Wettbewerbe

# CONCOURS POUR L'ÉDIFICATION D'UN IMMEUBLE POUR L'ORGANISATION MONDIALE DE LA SANTÉ

#### RAPPORT DU JURY

1er prix, projet nº 014, M. le professeur Jean Tschumi, Lausanne.

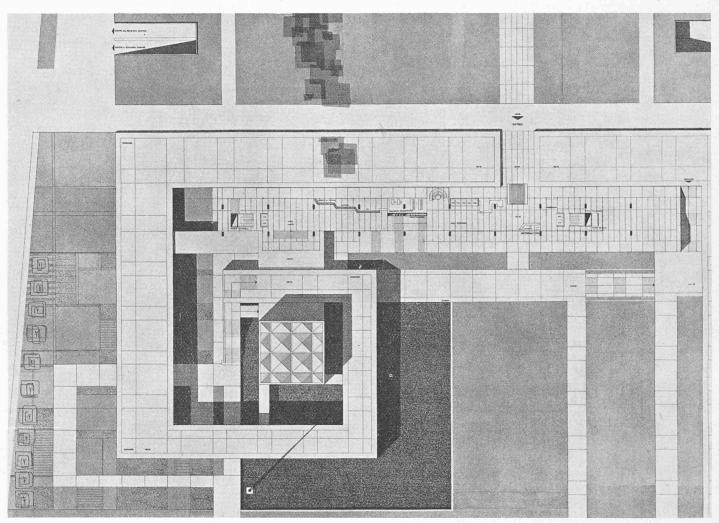
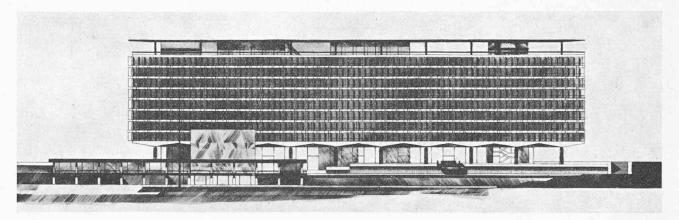
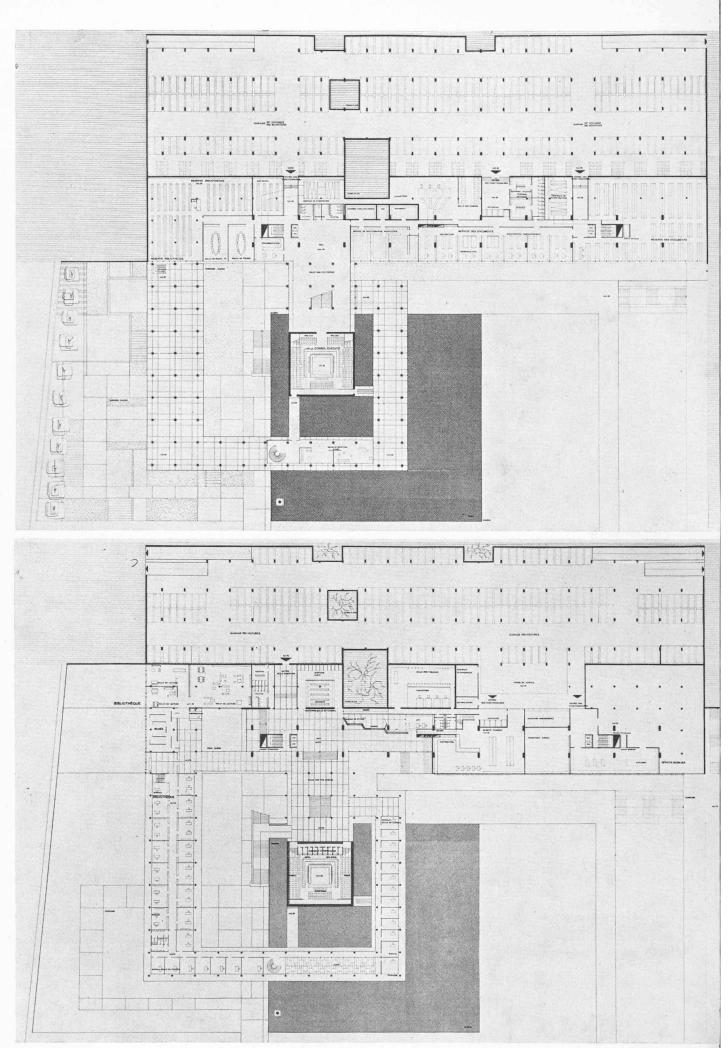
Les auteurs des projets 6 et 14 ont, tout en réservant le maximum d'espaces verts, cru devoir aménager ceux-ci avec des terrasses, escaliers, passages, etc. Le jury, unanime, estime que de tels aménagements sont superflus et qu'il y a tout intérêt à garder tout ce qu'on peut sauver du site, dans l'état naturel qui en fait le charme. L'auteur du projet nº 5 semble bien avoir senti le besoin d'une certaine liberté dans l'aménagement des espaces verts; mais ceux qu'il suggère ne sont pas à l'échelle d'un parc entourant un vaste édifice administratif.

Plusieurs concurrents, redoutant l'effet de coupure, de barrière que constituerait un bâtiment de 120 à 150 m de longueur, ont traité tout ou partie du rez-dechaussée de manière aussi « transparente » que possible (nos 1, 12, 14, etc.).

C'est le projet nº 14 qui apporte la solution la plus intéressante; « achevé » dès la phase initiale, l'édifice ne serait nullement défiguré par l'adjonction, côté est, d'une aile perpendiculaire de cinq niveaux.

En invitant le Directeur général à confier l'exécution de l'œuvre à l'auteur du projet nº 14, le jury recommande cependant que certaines modifications soient apportées à ce projet par son auteur. Le jury suggère notamment :

- a) que la hauteur totale du bâtiment du Secrétariat soit légèrement réduite, par réduction de la hauteur entre sols finis, compte tenu de la largeur avec laquelle ont été traitées les épaisseurs de planchers et les hauteurs sous plafond;
- b) qu'il soit tenu compte, lors de l'étude définitive, du caractère d'instrument de travail, plus que monument « représentatif » de la salle du Conseil;
- qu'il soit renoncé à certains aménagements du parc, afin de garder à celui-ci son actuel caractère naturel.

2° prix, projet nº 012, M. Eero Saarinen, Bloomfield Hills, Mich., U.S.A.

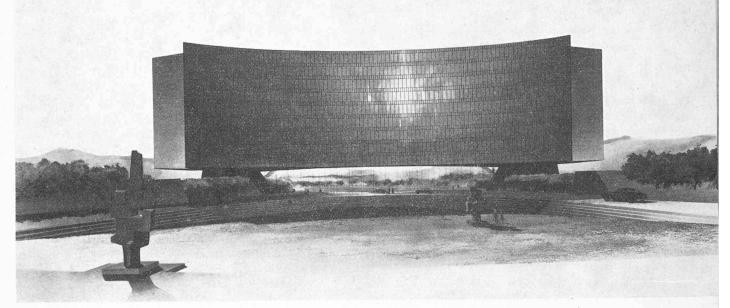
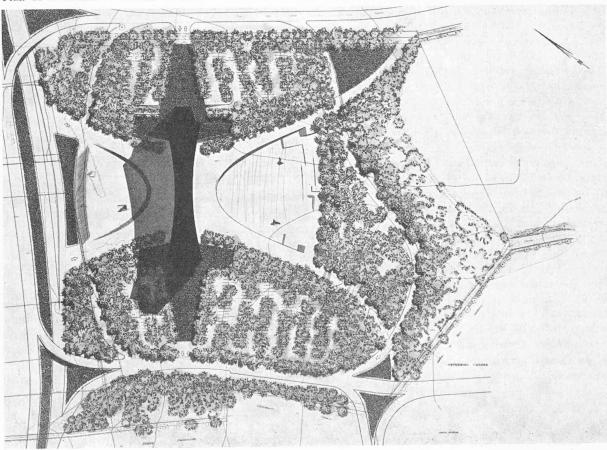
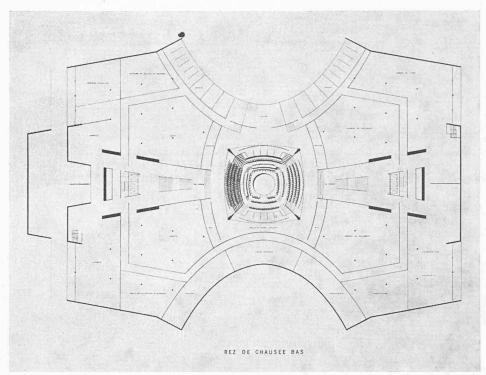
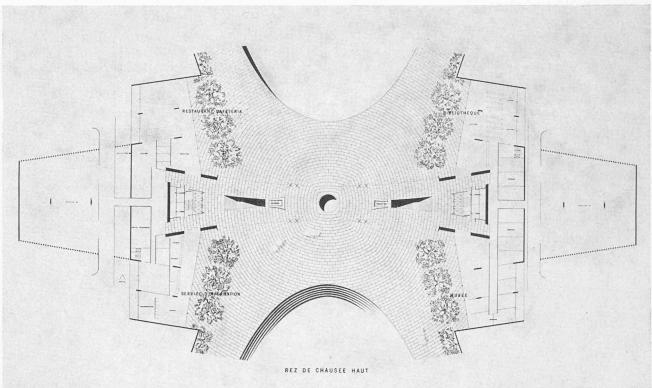
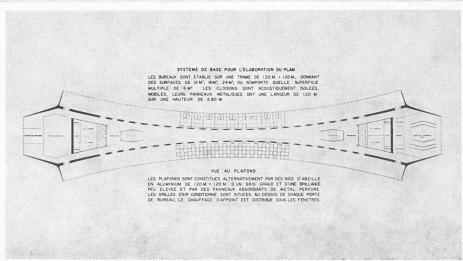
Il faut noter que l'audacieuse solution « pont » (nº 12) semble offrir une flexibilité complète. Celle-ci est limitée, cependant, par la nécessité de « traverser » les deux poutres échelle qui constituent les parois séparant les bureaux de la circulation centrale. En outre, les groupes de bureaux prévus aux extrémités sont séparés du reste et sont d'une utilisation difficile, la profondeur par rapport aux parois extérieures éclairantes pouvant atteindre 18 m. (A noter aussi que, dans ce projet, la surface de bureaux est inférieure à celle demandée par le programme.)

Dans le projet no 12, le jury a apprécié l'affirmation d'une volonté de composition « finie », qui se traduit tant dans le plan du rez-de-chaussée et du sous-sol (peut-être trop « académique »), que dans l'expression plastique et structurale. Cette volonté résulte, sans doute, d'une réaction compréhensible et salutaire contre une tendance (résultant de certains programmes et du stade actuel de l'évolution technique), à concevoir des bâtiments que l'on peut allonger ou raccourcir à volonté, comme on peut accrocher ou décrocher les wagons d'un train. Mais la contrepartie est, précisément, la difficulté de toute extension, sinon sous forme d'un bâtiment complètement isolé, comme le propose d'ailleurs l'auteur du projet.

Plus intéressante est celle d'un édifice isolé, en forme de croix, proposé dans le projet nº 12, malgré les inconvénients pratiques d'une telle solution.

Inconvénient de la salle du Conseil enterrée et recevant la lumière naturelle en troisième jour.

Heureuse disposition centrale des points d'appui de l'ossature. L'audacieuse solution semble offrir une «flexibilité » complète. Celle-ci est limitée par la nécessité de «traverser » les poutres-échelle qui constituent les parois longitudinales.

La séduction de ce parti est contrebalancée par les mauvaises liaisons avec tous les autres services placés en soubassement et en sous-sol.

Difficulté presque insurmontable de toute extension sinon sous forme de second bâtiment isolé qui détruirait tout le caractère du projet.
